Mission régionale d'autorité environnementale
Grand Est

**Avis délibéré sur le projet de centrale photovoltaïque au sol
sur des surfaces agricoles
à La Chaussée-sur-Marne (51) porté
par la société STATKRAFT RENOUVELABLES**

n°MRAe 2024APGE91

Nom du pétitionnaire	STATKRAFT RENOUVELABLES
Commune	La Chaussée-sur-Marne
Département	Marne (51)
Objet de la demande	Construction d'une centrale au sol
Date de saisine de l'Autorité environnementale	06/06/24

Figure 2 : Schéma d'une installation agri-solaire

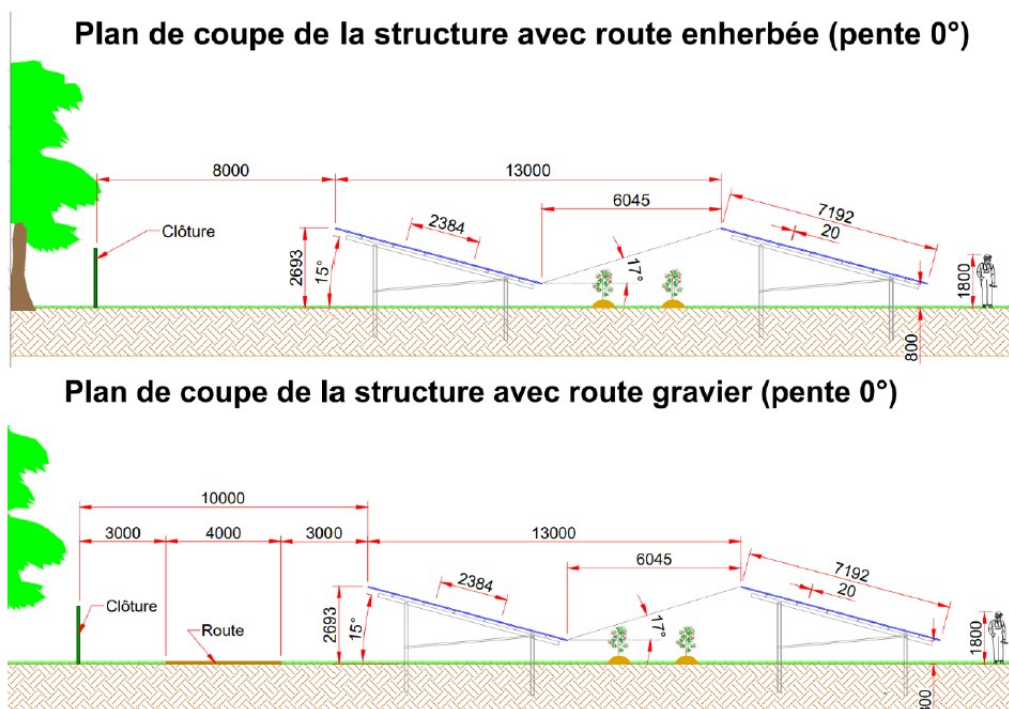
Concernant la technologie des couches minces pour le choix des panneaux, l'Ae attire l'attention du pétitionnaire sur la toxicité du cadmium⁶ qui rend difficile le recyclage de cette matière.

L'Ae rappelle enfin que les solutions de substitution raisonnables telles que prescrites par le code de l'environnement en application de l'article R.122-5 II 7° s'entendent aussi en termes d'aménagement des installations au sein du site et de choix technologiques.

L'Ae recommande au pétitionnaire de comparer les alternatives possibles pour les choix de la technologie des panneaux photovoltaïques et de leur mode d'installation en prenant en compte notamment le moindre impact environnemental (risque de pollution et optimisation du rendement), les possibilités de recyclage et l'aménagement sur site.
